Betreft (actie en nr.)
211
Analyse stormschades Zeeuwsch-Vlaanderen

K-02-12-44

Stormschade Margarethapolder 27-10-2002

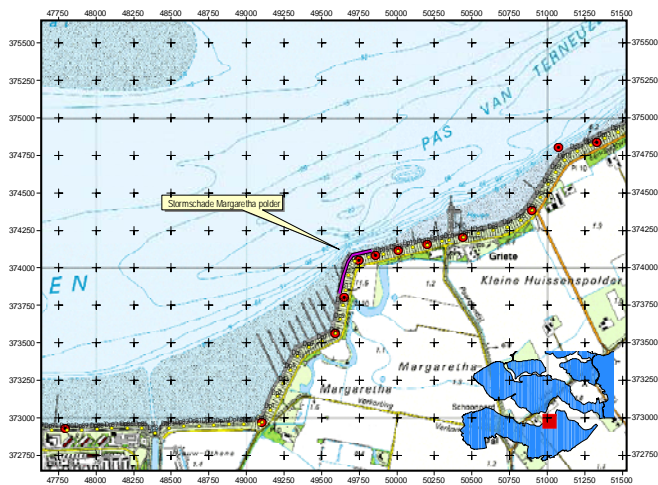
De piketten geven de plaats van de schades aan, de sjalons geven de strook herzetwerk aan.

De schadeplekken zaten allemaal in de strook met herzette basalt (ca. NAP + 2,5 m). Het herzette werk ziet er bedroevend uit (gekantelde zuilen, geschat oppervlak 30%) en het is maar de vraag of alle zuilen wel de minimaal benodigde lengte hebben. Er zit nog maar zeer weinig inwasmateriaal tussen de zuilen. Halverwege de basaltglooiing zit een deuk in het talud.

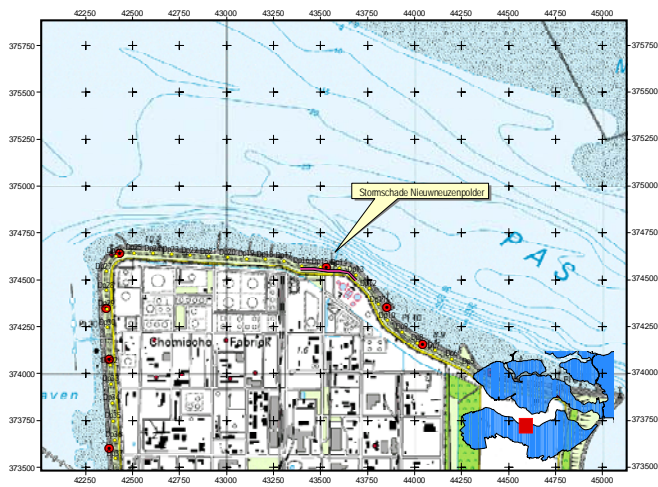
Het slechte herzetwerk is zeer waarschijnlijk de oorzaak van de schade. De schade kan veroorzaakt zijn door golfklappen (op terugtrekkende golven is de bekleding rekentechnisch stabiel) ook het feit dat het inwasmateriaal uitspoelt waardoor de zuilen kunnen kantelen kan het schadebeeld veroorzaakt hebben.

Mogelijke oplossingen voor het voorkomen van schade in de toekomst:

- opnieuw zetten van de strook herzetwerk
- ingieten van de herzette strook (ca. 2m breed en 'een paar honderd' meter lang).
